50F-11-002

## 不具合連絡書

連絡受理日					2018/11/12																	
不具合受付者名					品質保証部品質保証二課品質保証二G 片山 雄司																	
客先名					郡山ヒロセ電機株式会社								連絡者名		齋藤 様							
客先よりの連絡方法					Email																	
受付区分					不良																	
仕様番号 / 品名					167455-7-01								/		GT25-P-H(B1)タンシ							
ロットNo.					3854～3862																	
対象数量					90,000個

## 略図(必要な場合のみ)

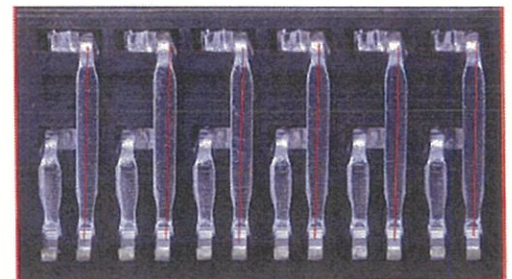
組立工程でNG散発。  
寸法確認するとマイナスNG。  
(0.48～0.62のところ0.43)

僅かに倒れている
